Hvidbog for høring af forslag til nyt vandløbsregulativ for Tørremøllerenden 2024

Høringssvar Slagelse Kommune UFV Høringssvar Nyt Regulativ Tørremøllerenden

Historiske miljømål

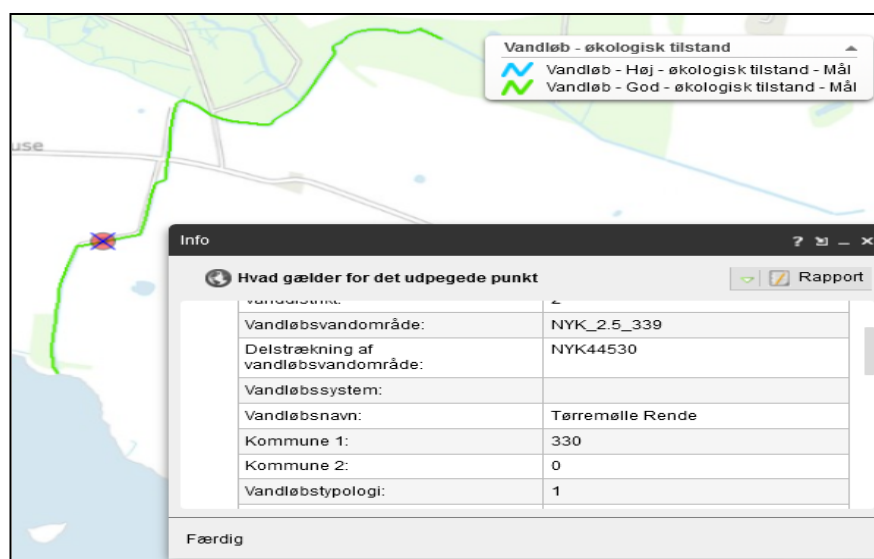
Udfordringen er, at vandløb af denne type ikke falder naturligt ind under de forudsætninger der gælder for at et vandløb kan målsættes i følge den Danske miljø lovgivning. Et problem, som vi vil se med andre tidligere B0 og B3 målsatte vandløb. UFV mener at den Danske lovgivning er særdeles afstumpet i forhold til dette.

Omvendt kræver Vandrammedirektivet at der ikke må ske miljømæssige forringelse af naturlige overfladevandforekomster og, at deres potentiale skal udnyttes.

Derfor ønsker UFV den oprindelige tekst fra det gældende regulativ gentaget:
Vandløbet skal kunne anvendes som opvækst- og opholdsområde for ål, aborre, gedde og karpefisk..

8.4 Oprensning

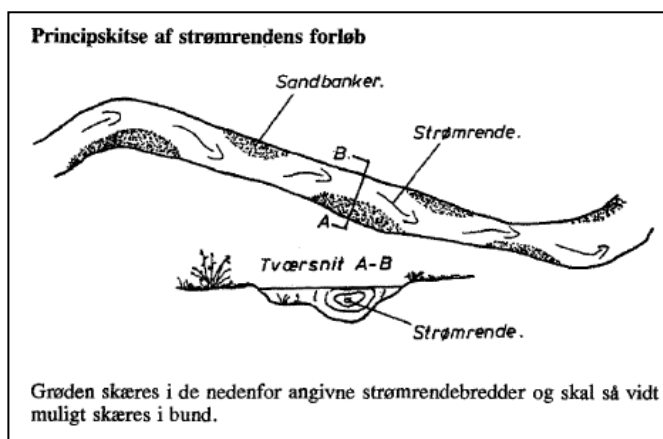
UFV ønsker dette oprensningsvindue videreført, da det ikke kan udelukkes at ørreder trækker op i vandløbet.

Derfor er UFV ikke enig i at oprensningen kan ske helt frem til 31. oktober i det nye regulativ.

Vandløbet før grødeskæring

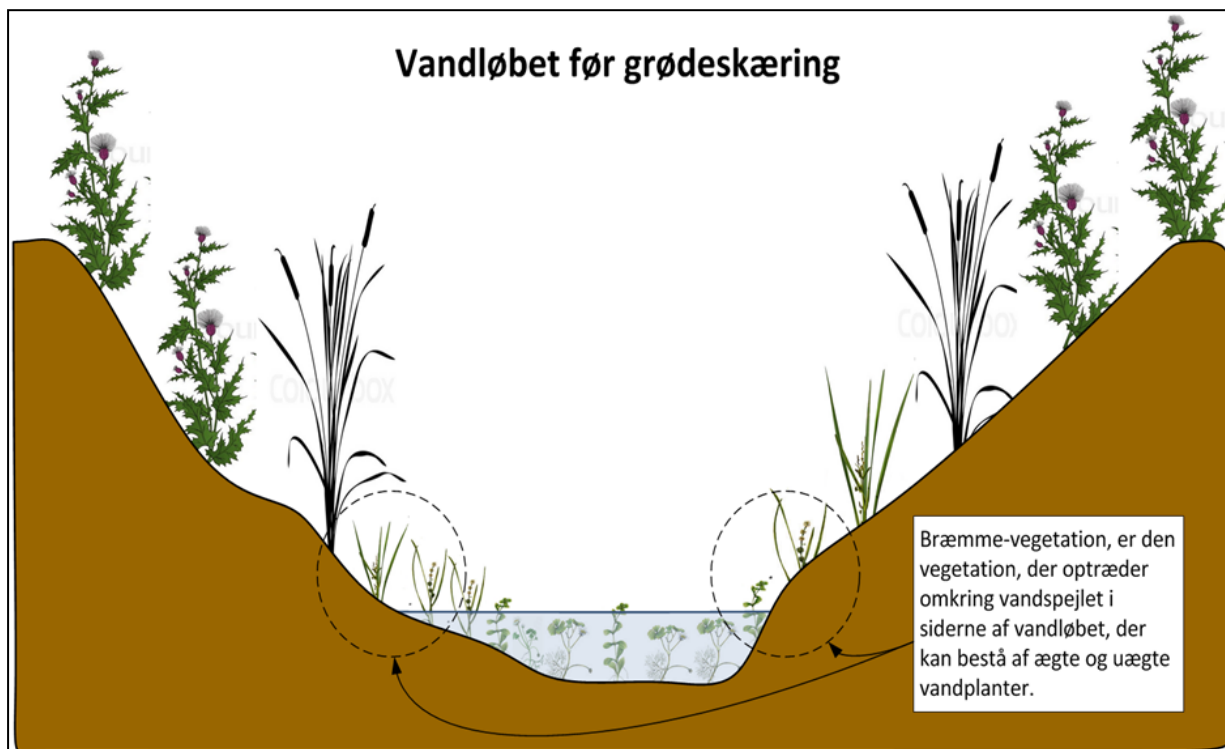
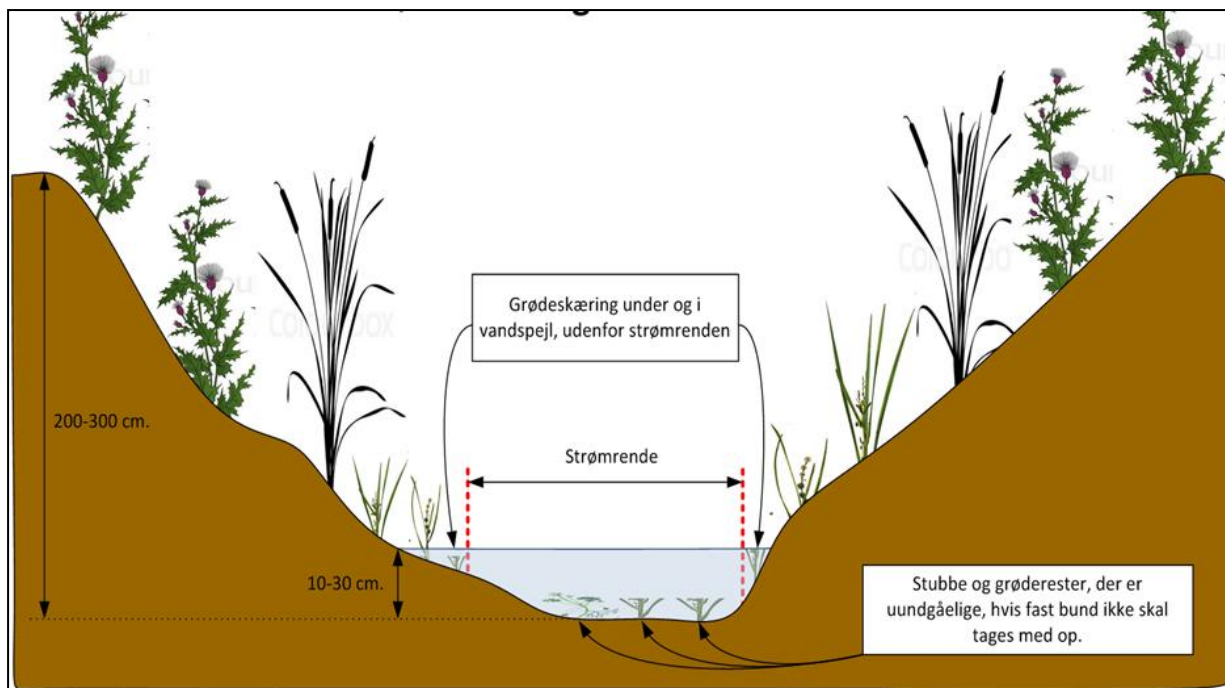
UFV har ved enhver lejlighed dokumenteret at det er afgørende for fisk, at der forefindes et "skæg" langs vandløbets bredder, hvor fisken kan søge skjul efter en grødeskæring. UFV ønsker derfor dette indskrevet i regulativet – se nedenstående skitser:

<p>UFV påpeger at det er afgørende for fisk, at der forefindes et "skæg" (uslåede vandløbsplanter) langs vandløbets bredder, hvor fisken kan søge skjul efter en grødeskæring.</p>	<p>Det er rigtigt at det er yderst gavnligt for miljøforholdene i vandløbene at man i forbindelse med grødeskæringen efterlader uslåede vandløbsplanter både i vandløbet og langs brinkerne. I første grødeskæring bliver ca. 50 % af vandløbet efterladt uslået, og i forbindelse</p>

med 2. grødeskæring efterlades minimum 20% af vandløbet uslået. I forbindelse med 2. grødeskæring skærer åmændene evt. stivstænglet vegetation og problemarter på brinkerne, men anden blød vegetation i kanten af vandløbet forbliver uslået.

Så der vil blive efterladt uslåede vandløbsplanter i vandløbet i forbindelse grødeskæringen.
